Mehrfachbeauftragung Bahnstraße in Köln Rodenkirchen

Dokumentation

16.08.2013

Ausgelobt durch
ARGE B-Plan Bahnstraße

4. Entwicklung eines gemeinsamen Konzeptes der beiden Preisträgerbüros

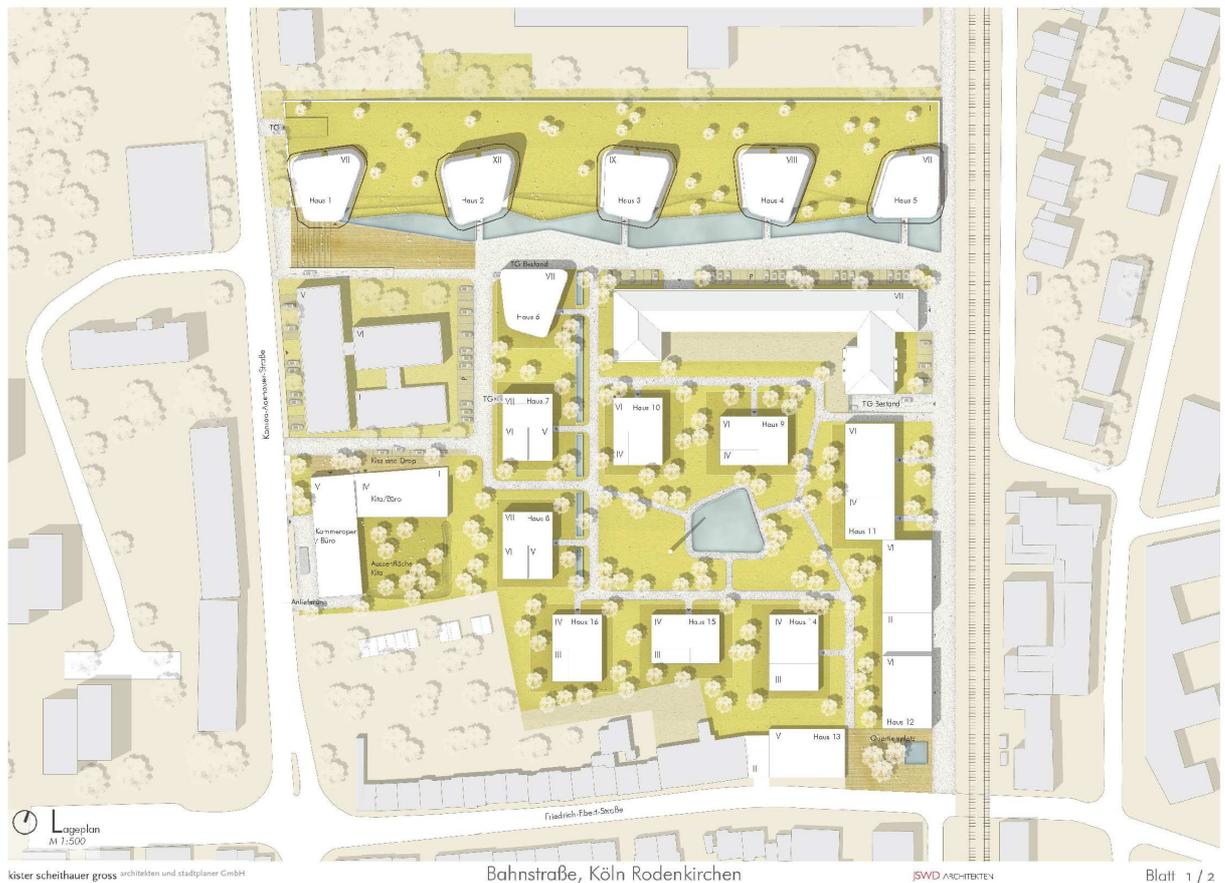
Das nördliche Baufeld (Baufeld 1) wird geprägt von *vier Punkthäusern*, die durch ein landschaftlich überformtes Sockelgeschoss (Parkebene und Wohnungsabstellräume) miteinander verbunden werden. Die Anordnung der fünf aufstehenden Gebäude, deren Abstände und Ausrichtung sollen überdacht und weiterentwickelt werden

Lageplan mit Stand 16.08.2013

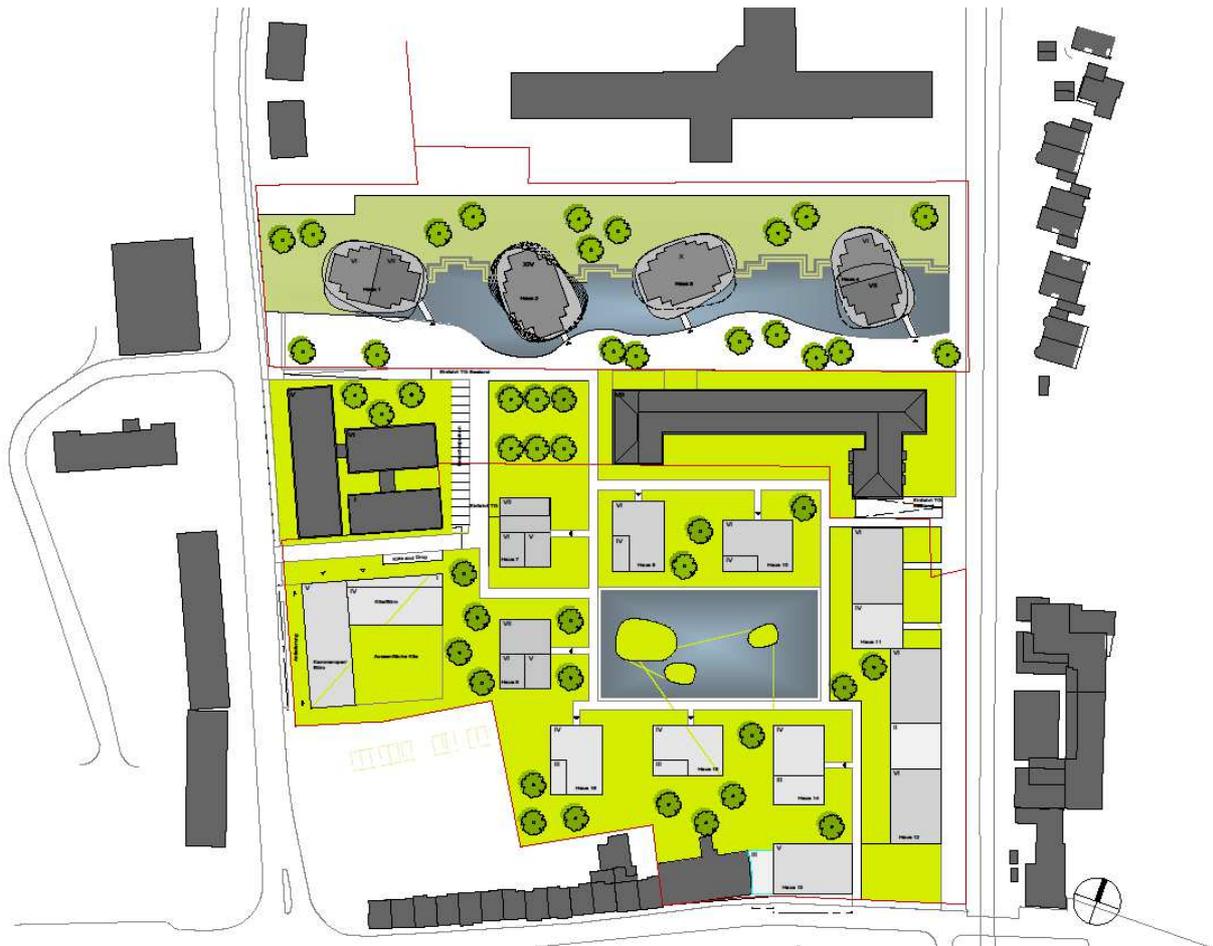
In der Weiterentwicklung wurde zur Verbesserung der städtebaulichen Qualität auf 2 Gebäude verzichtet: Die Bebauung des Baufeldes 2 entfällt und statt 5 Gebäuden auf dem Sockel gibt es nur noch vier Gebäude. Die vier Gebäude werden um jeweils ein Geschoss erhöht, was jedoch dem Flächenverlust nicht ansatzweise ausgleichen kann

Die Geschossigkeit einschließlich des Sockelgeschosses staffelt sich von VI bis VII Geschossen bis auf XIV Geschosse. Die Gebäudehöhe des höchsten Baukörpers beträgt 46,50m überhalb der Konrad-Adenauer-Straße und 49,30 m überhalb der vorhandenen Geländehöhe im Quartier. Die Grundfläche der Punkthäuser von ca. 380 m² (ohne die umlaufenden Balkone) ist vergleichbar mit der geplanten Standfläche der Stadtvillen im dritten Baufeld.
